**FIDEICOMISO DE INFRAESTRUCTURA EDUCATIVA PÚBLICA DE LA ADMINISTRACIÓN
NACIONAL DE EDUCACIÓN PÚBLICA**

**LLAMADO PUBLICO A OFERTAS
Nº 15/2013/FIDEICOMISO-ANEP**

COMUNICADO Nº 03 de 09/09/2013

Nota: Las preguntas Nº1 a Nº7 corresponden a la obra Taller Simple en **ERCNA Carmelo**.

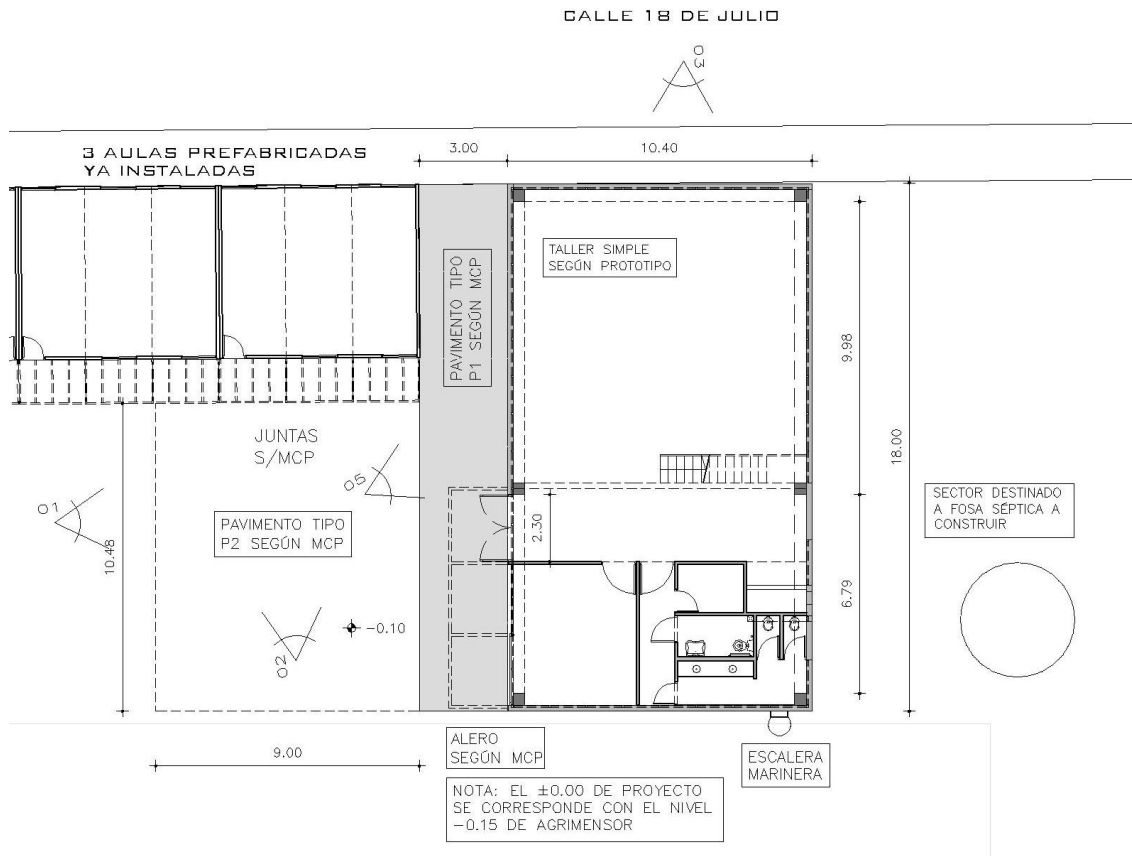
Por favor, confirmar si es necesario prever una cámara interceptora de combustibles a la salida de la pileta de lavado de motores y antes de la fosa séptica.

Si. Se deberá prever dicha cámara según se indica en prototipo.

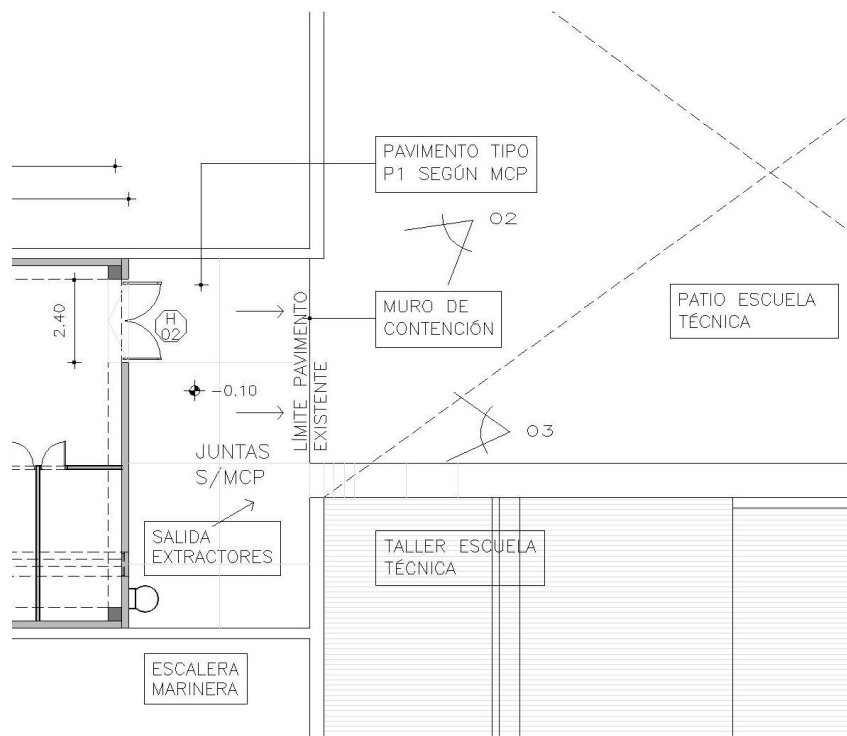
Se modificó en la visita el área y tipo de pavimentos exteriores a incluir: los 3 m entre la nueva construcción y las aulas tipo contenedores ya instaladas se pavimentarían con hormigón fratasado (tipo P1) y un tramo de 7,30 m frente al aula más próxima, que coincide con un alero de la misma, se acondicionaría con suelo pasto (pavimento tipo P2). Por favor, confirmar esto.

Es correcto. Las medidas son según el siguiente esquema:
